工程指示 / 要求簡箋 ENGINEER INSTRUCTIONS(E.I.)

工程指示編號:	EI- 4791F	修改版本:	F
	HK- 1630		
工程編號:	J 853	工程名稱:	大窩坪 (延坪道)
收件人:	生統	發件人:	Lai Sik Hung
工程項目:	T6 幕牆單元件生產 (大貨)(修訂F: 因拉巴及鎖点位置錯誤, 修改 加工圖)	日期:	21/09/2022

內容: 修訂F: 因拉巴及鎖点位置錯誤, 修改加工圖

圖則登記表
DRAWING REGISTER

名稱	T窗玉拉巴	制圖	付吉寧	2022.05.31	修改	A	
材料	X85964	復核	謝永林	2022.06.04	日期	2022.09.14	
顏色	JMQ213457(三塗)	批准	胡哥		圖號	UN-LB05aL

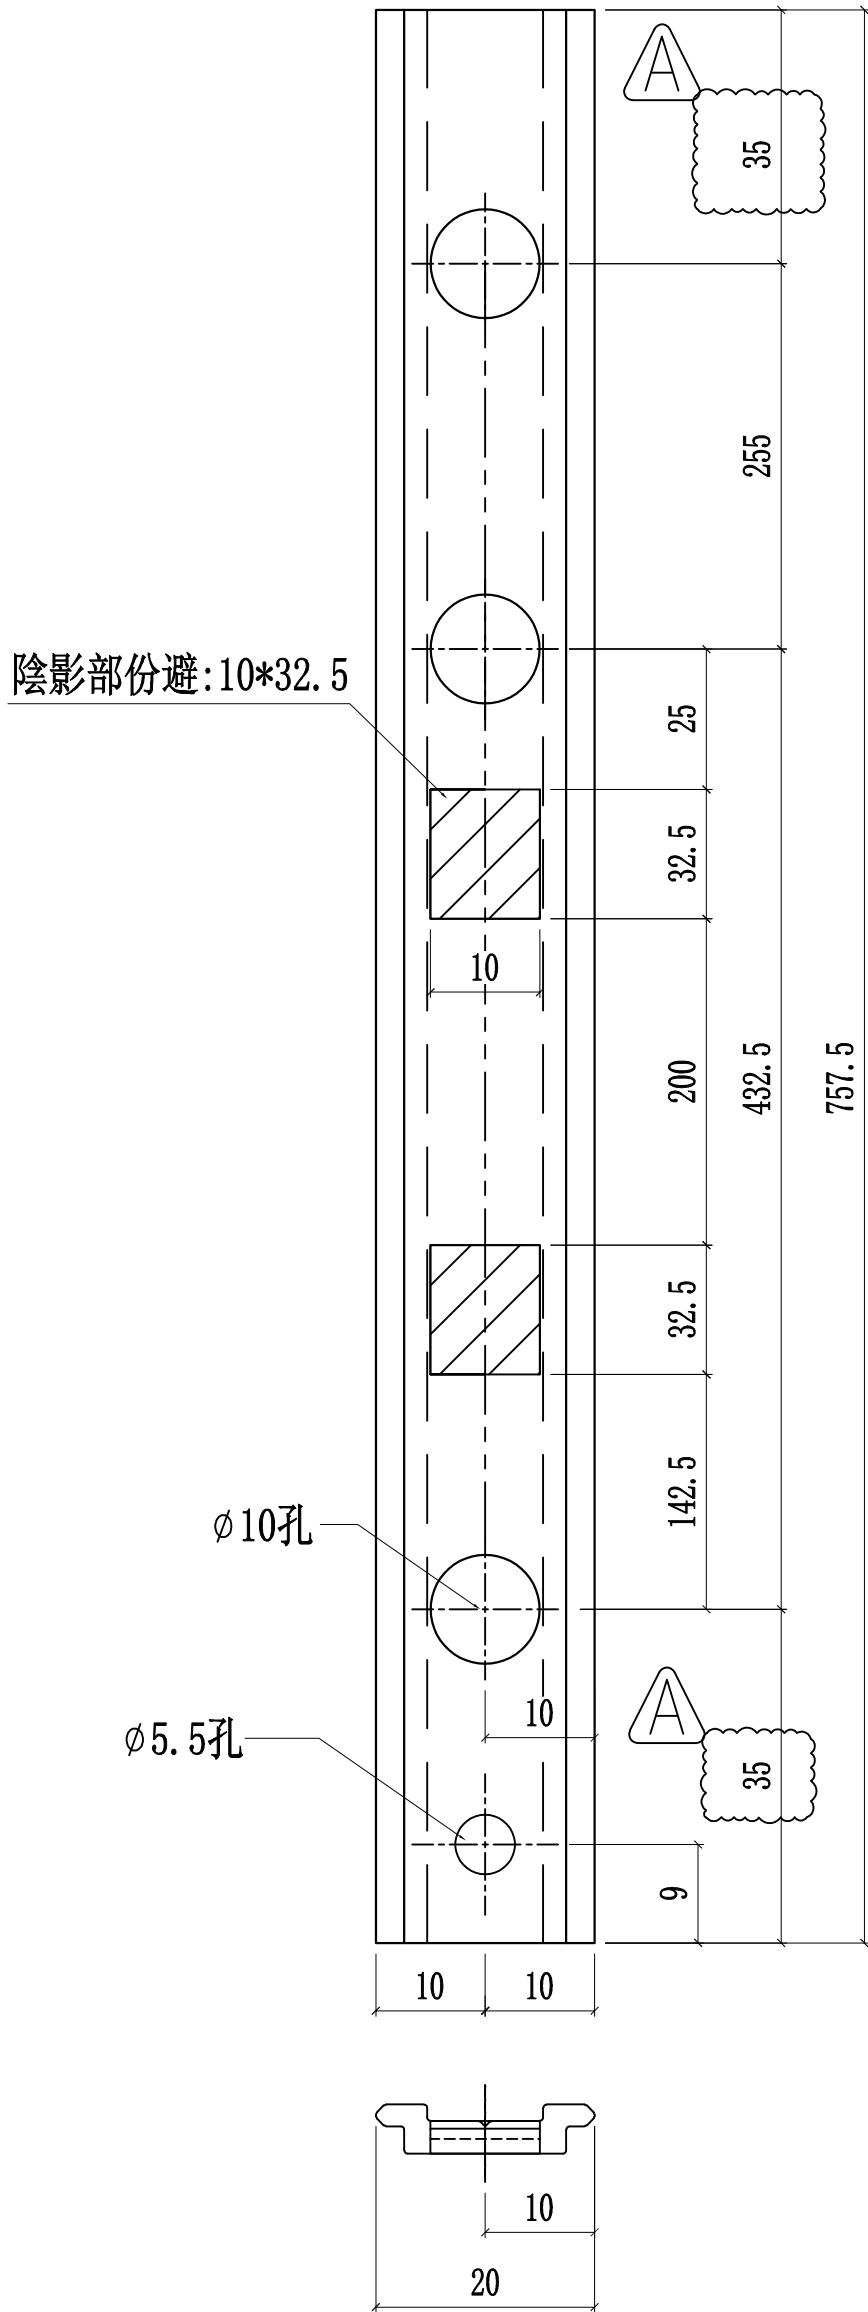
以工厂实际安装测试, 修改锁点孔位

名稱	窗玉拉巴	制圖	付吉寧	2022.05.31	修改	A	
材料	X85964	復核	謝永林	2022.06.04	日期	2022.09.14	
顏色	JMQ213457(三塗)	批准	胡哥		圖號	UN-LB05aR

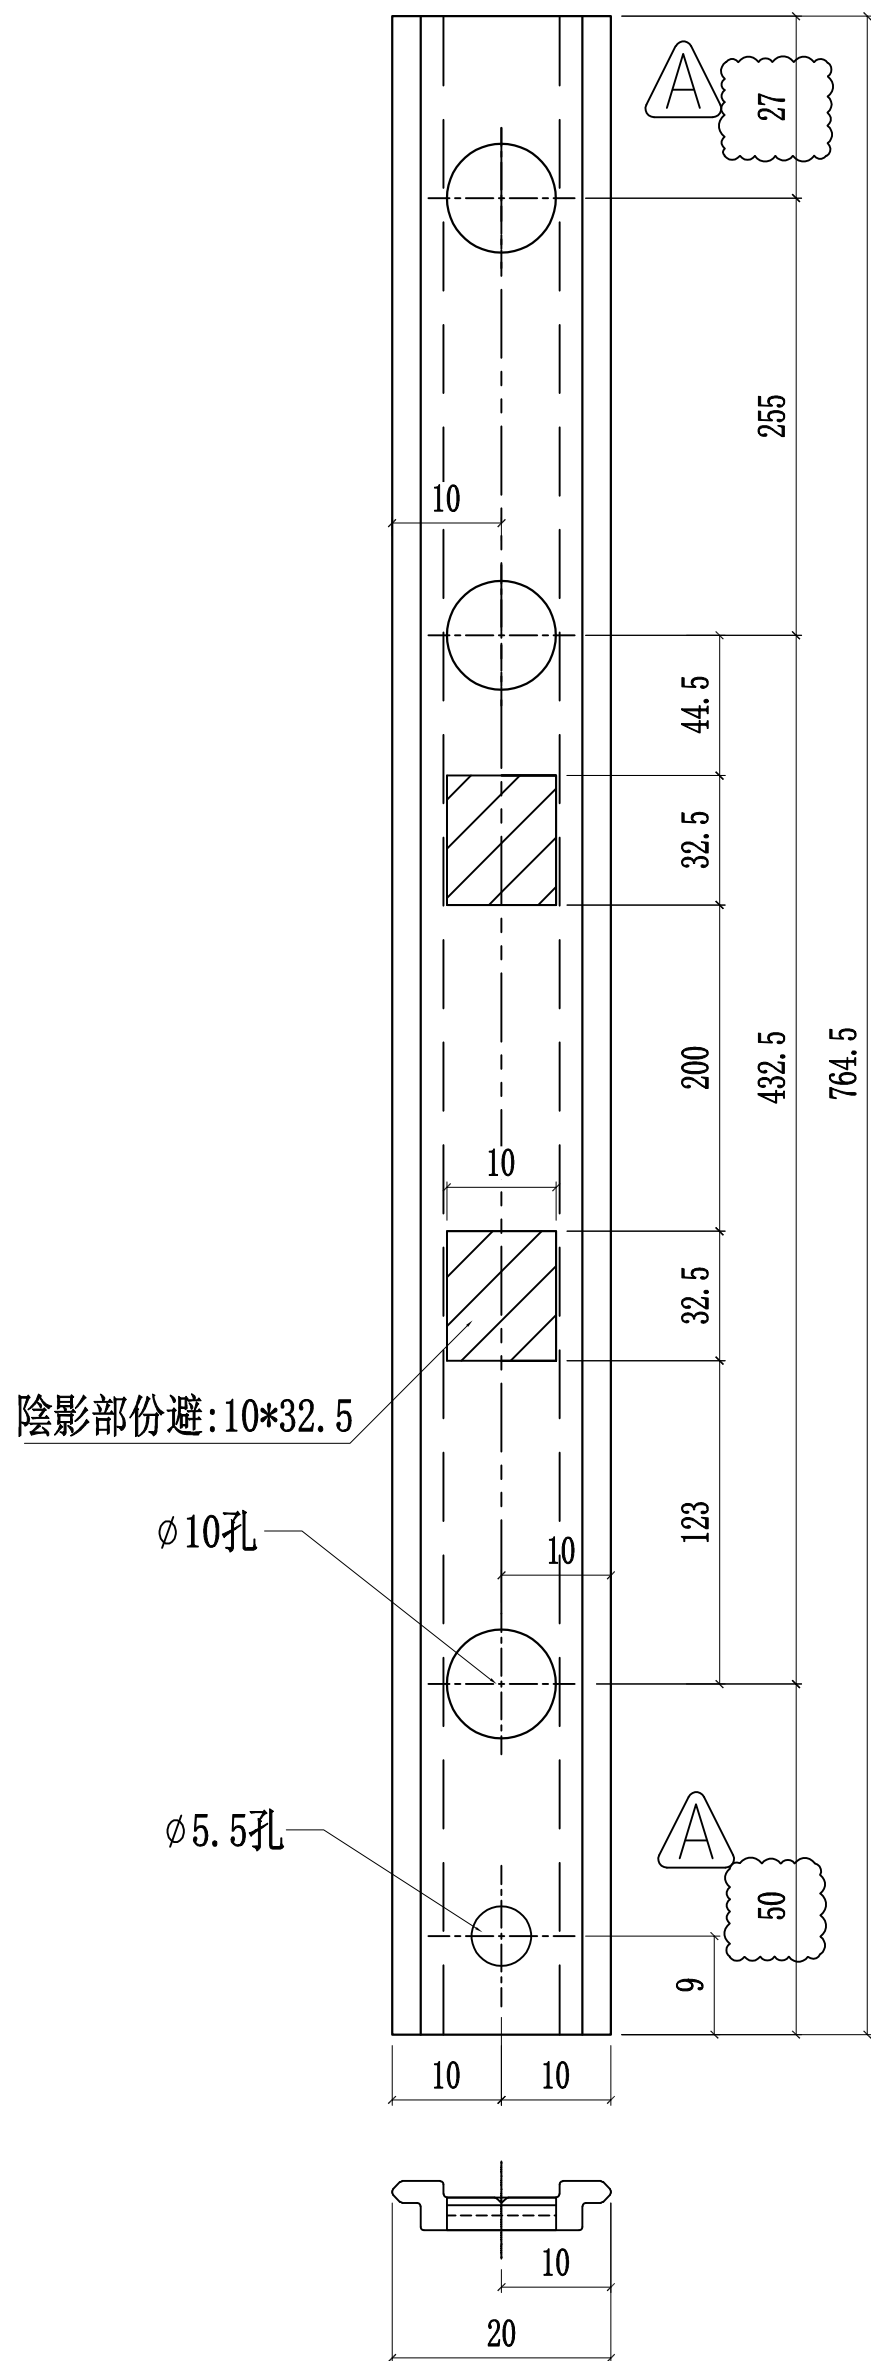
以工厂实际安装测试, 修改锁点孔位

名稱	多點鎖放樣圖	制圖	付吉寧	2022.05.31	修改	A	B	
材料	-	復核	謝永林	2022.06.04	日期	2022.08.11	2022.09.14	
顏色	JMQ213457(三塗)	批准	胡哥		圖號	J853-T06b

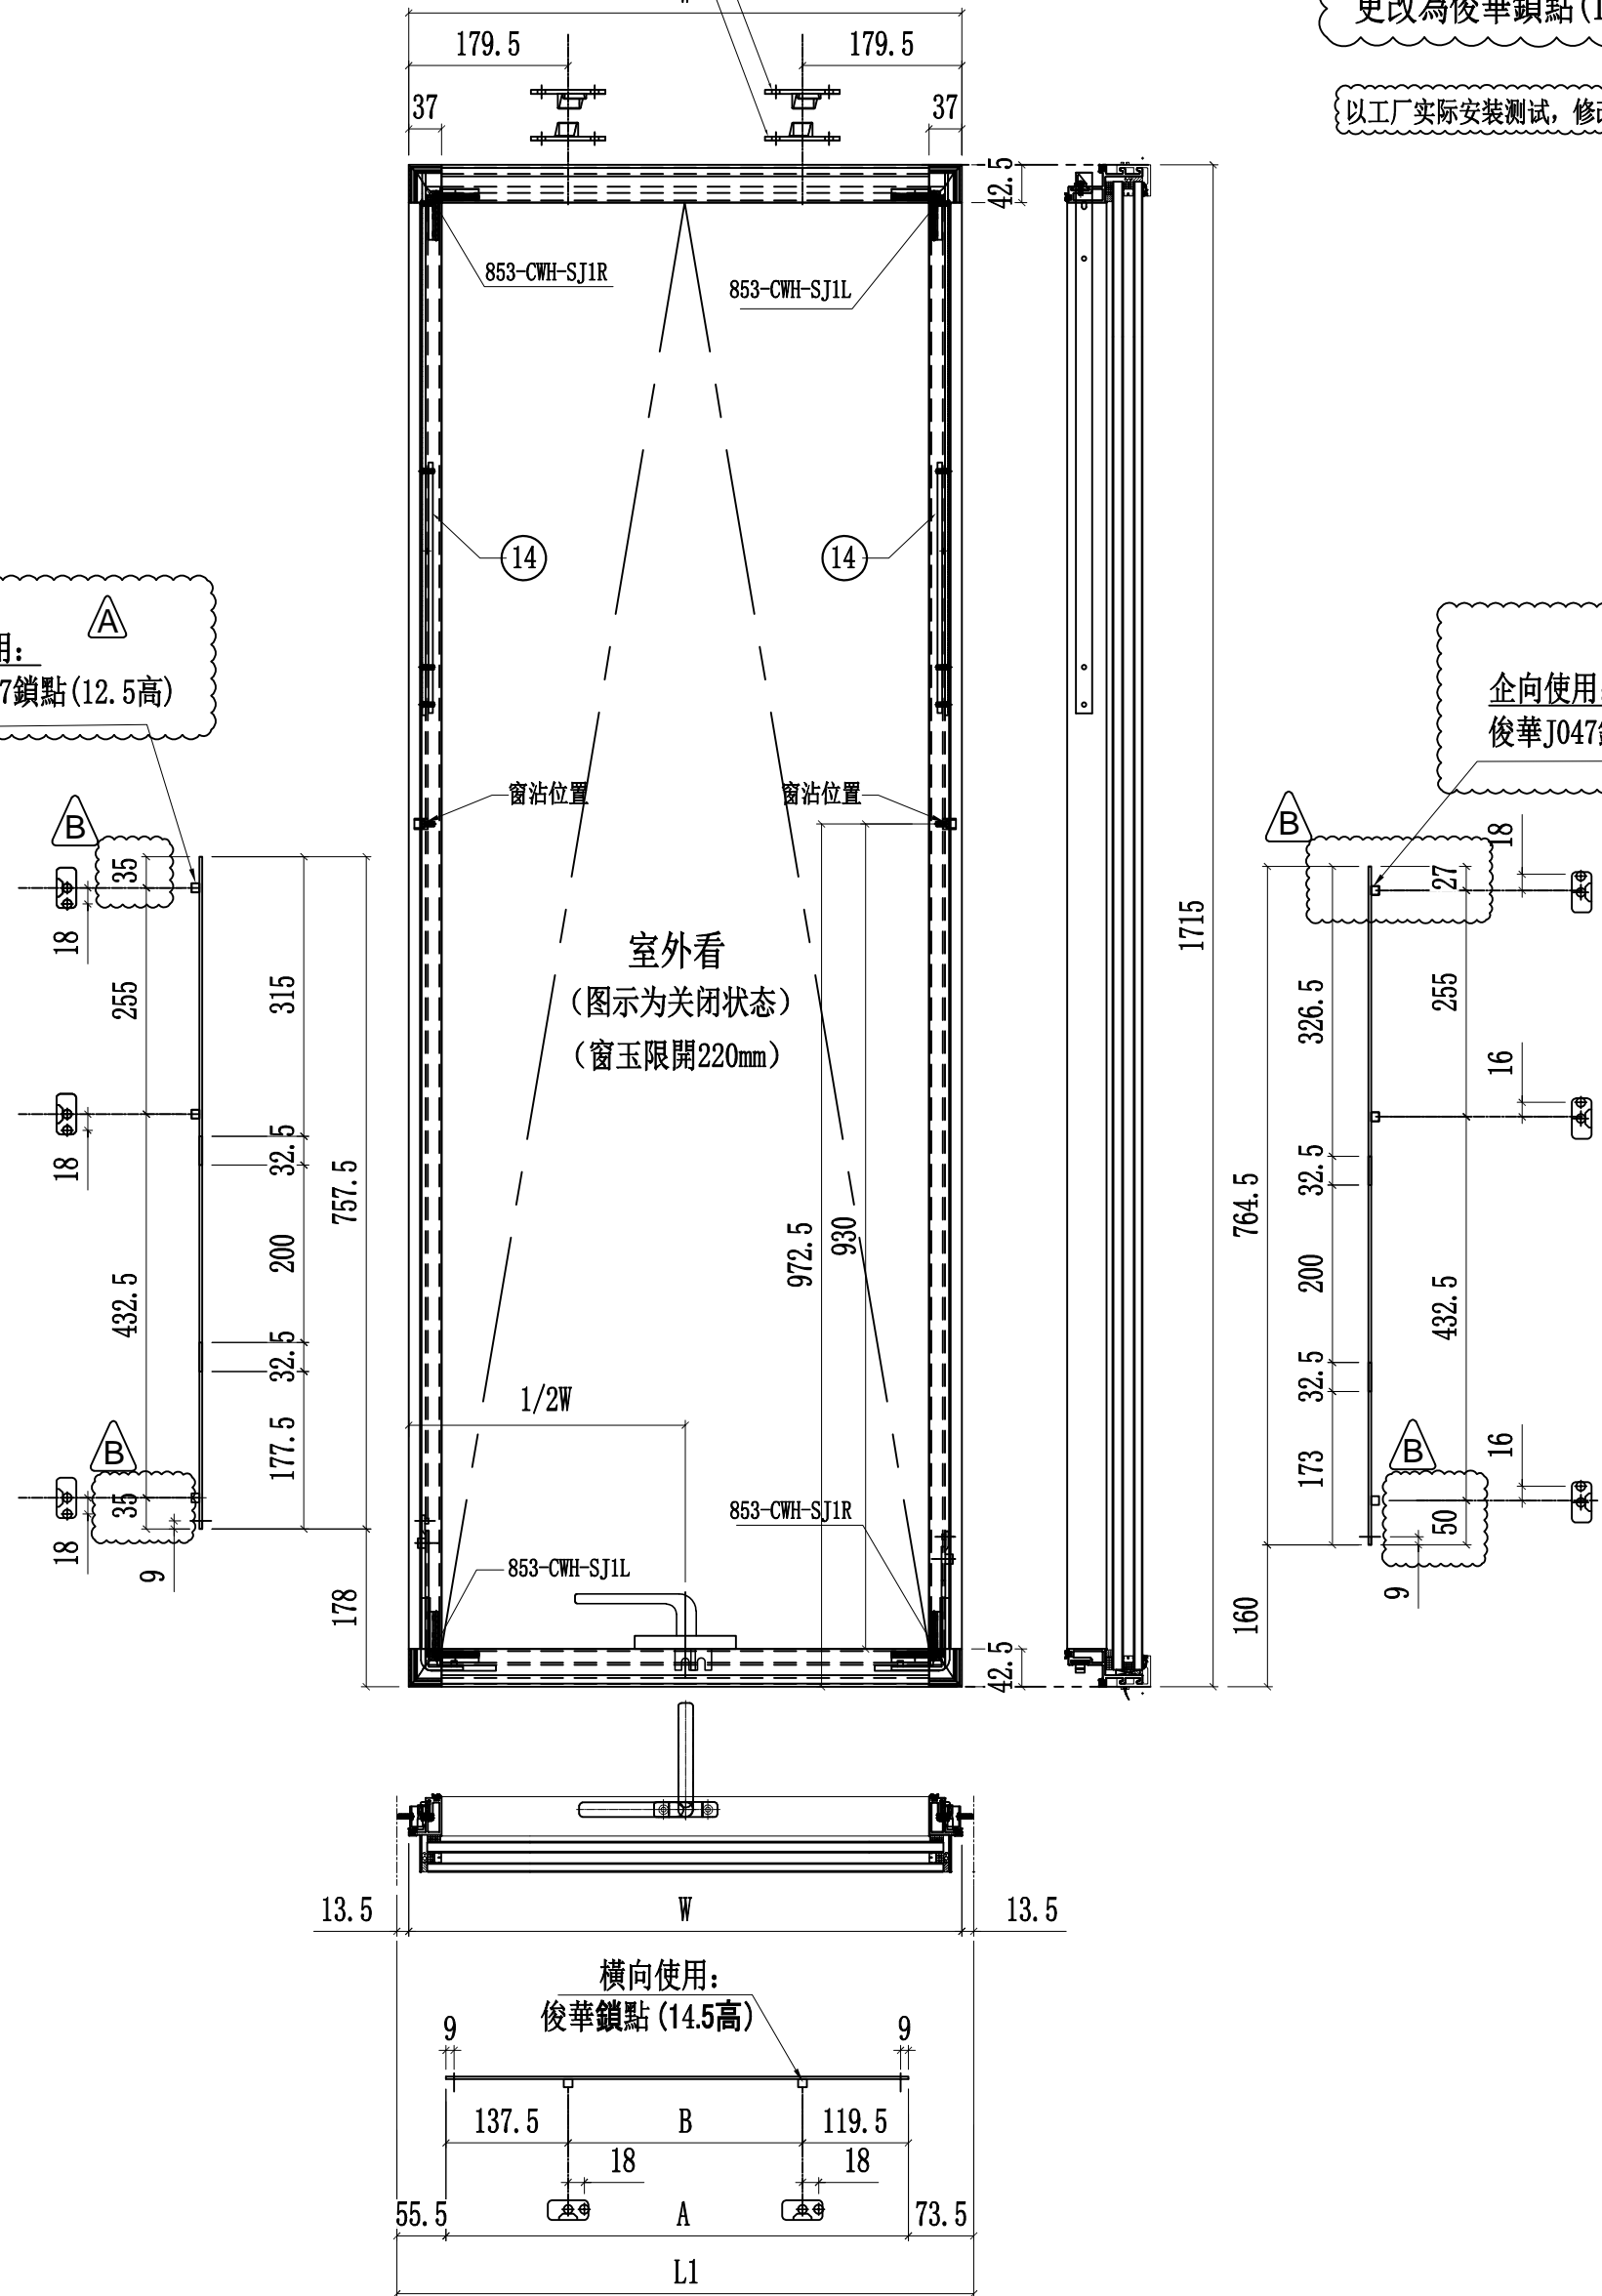
依據EI4956 修改企向鎖點
原東成鎖點202-06(12.5高) ^A
更改為俊華鎖點(12.5高)

以工厂实际安装测试, 修改企向锁点尺寸 ^B

企向使用: ^A
俊華J047鎖點(12.5高)

企向使用: ^A
俊華J047鎖點(12.5高)

名稱	多點鎖放樣圖	制圖	付吉寧	2022.05.31	修改	A	B
材料	-	復核	謝永林	2022.06.04	日期	2022.08.11	2022.09.14
顏色	JMQ213457(三塗)	批准	胡哥		圖號	J853-T50

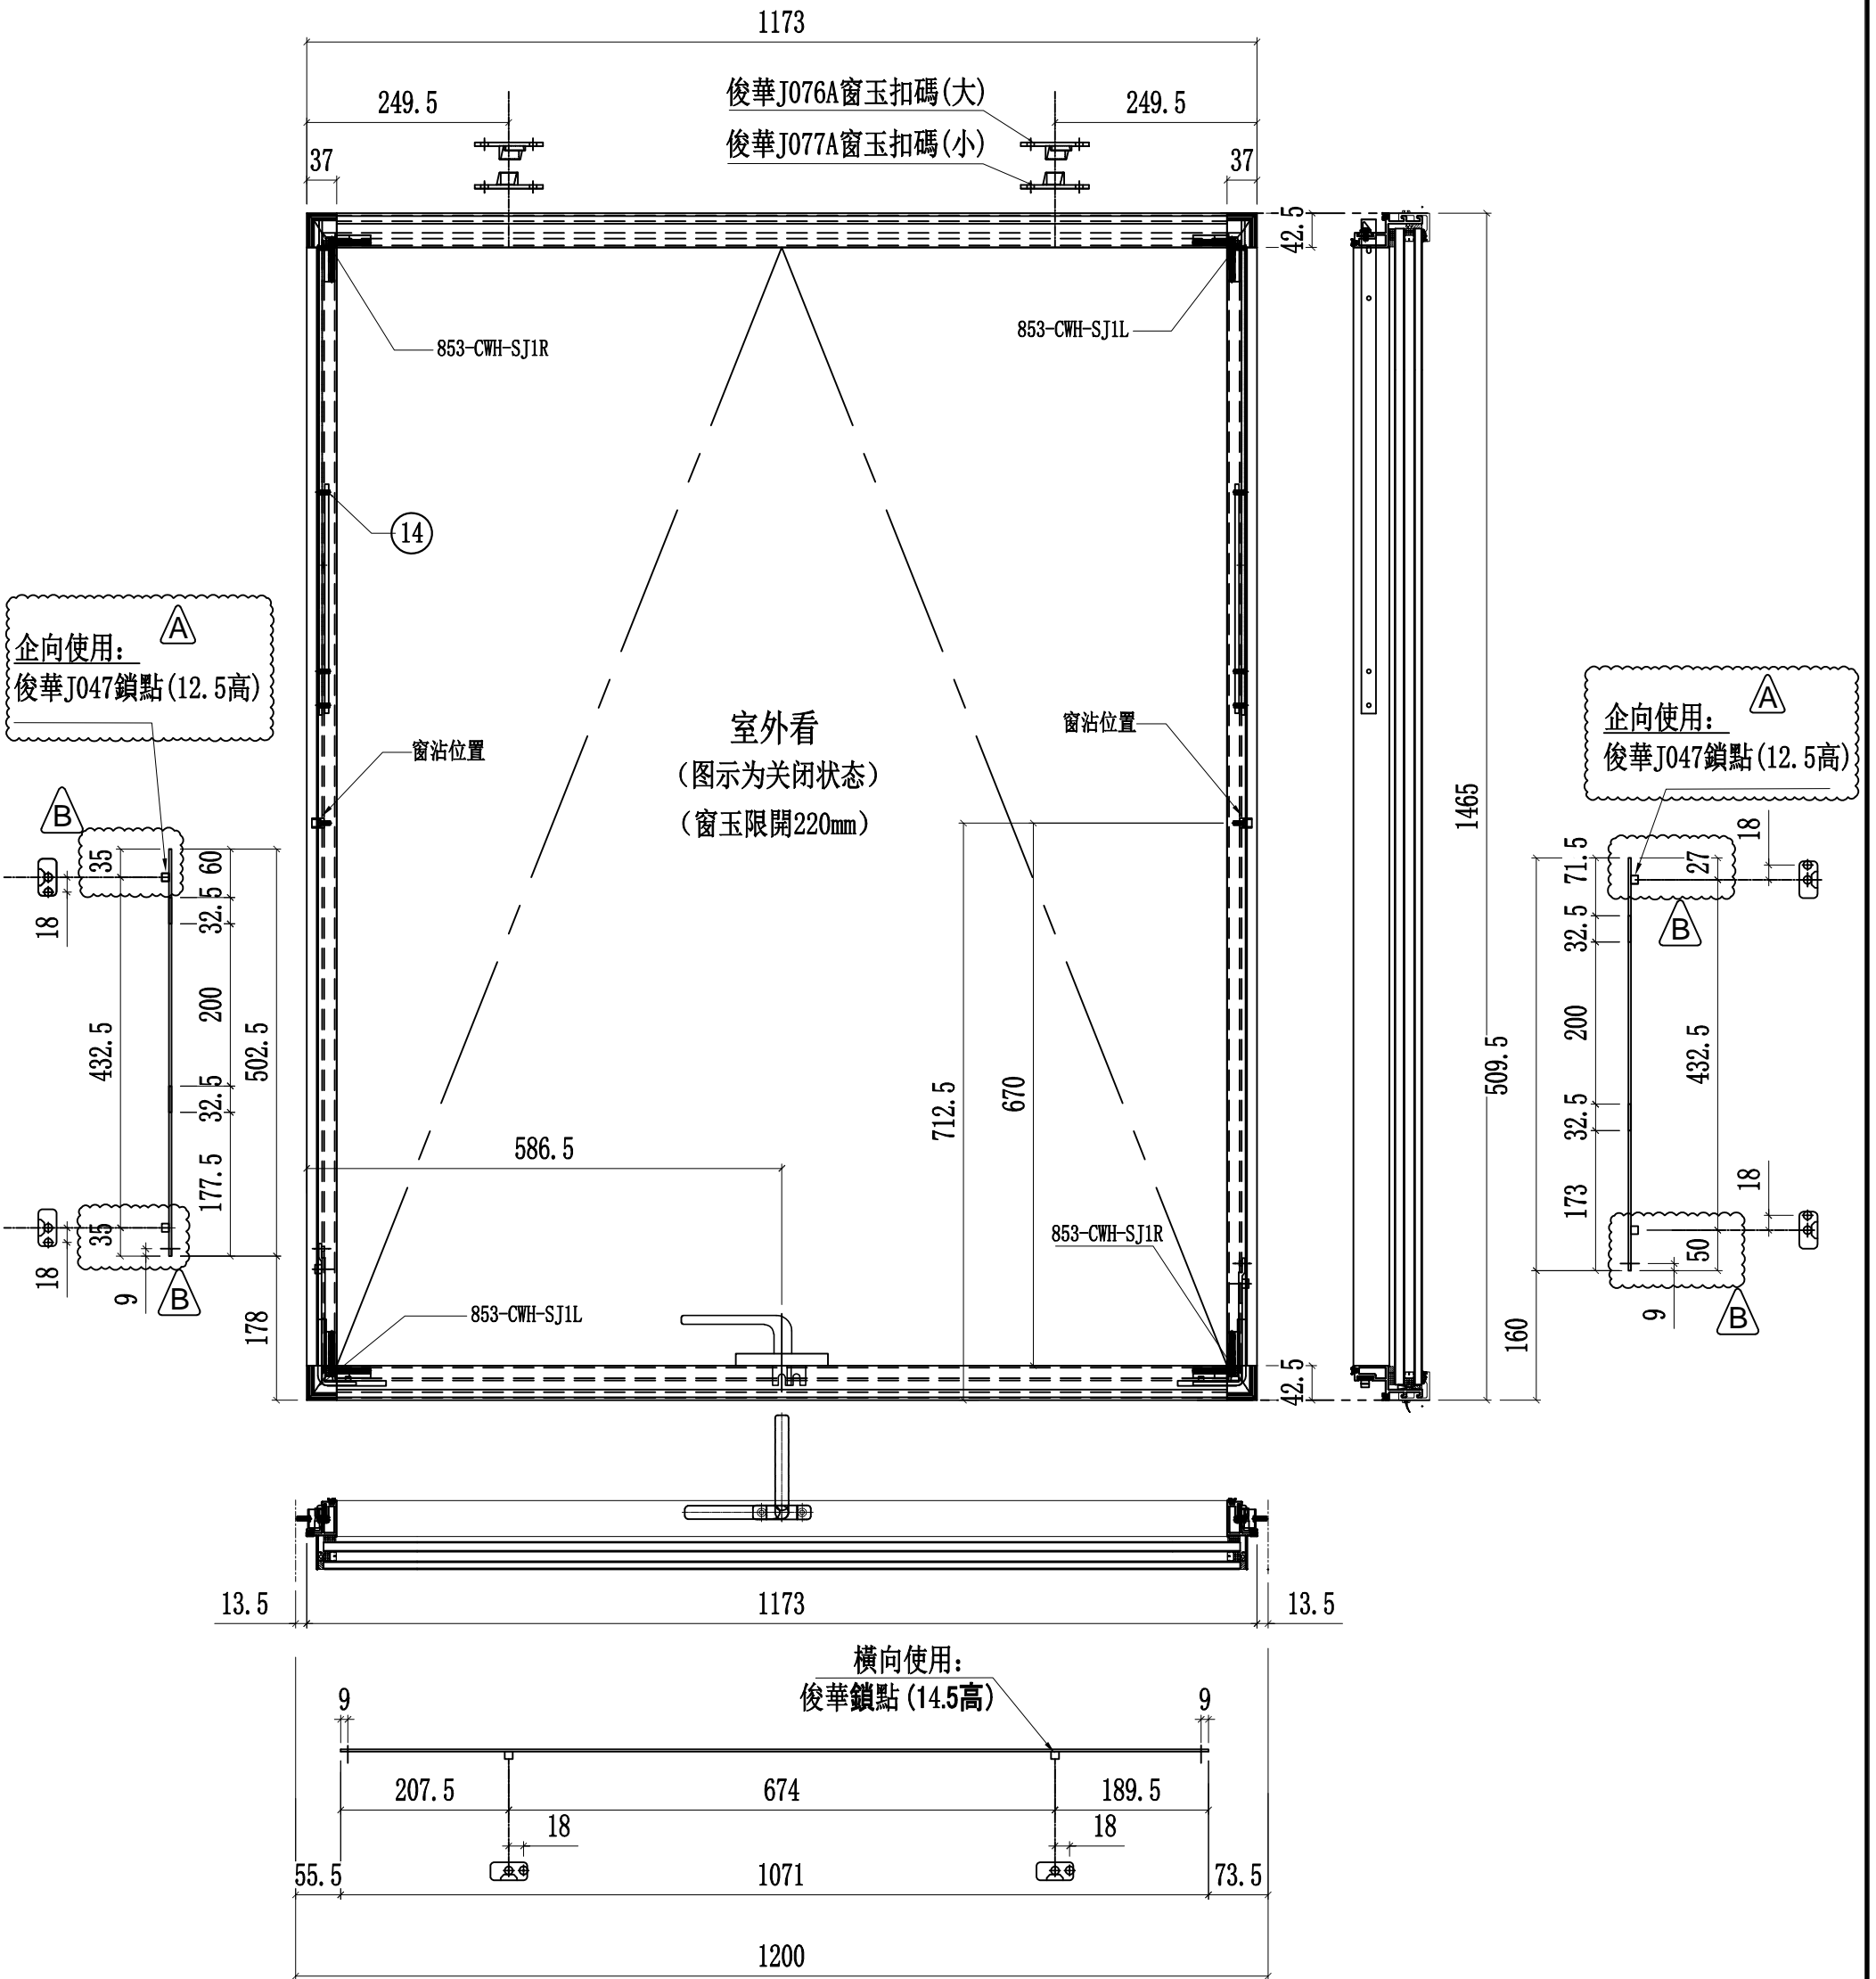
依據EI4956 修改企向鎖點
原東成鎖點202-06(12.5高)
更改為俊華鎖點(12.5高)

以工厂实际安装测试, 修改企向锁点尺寸
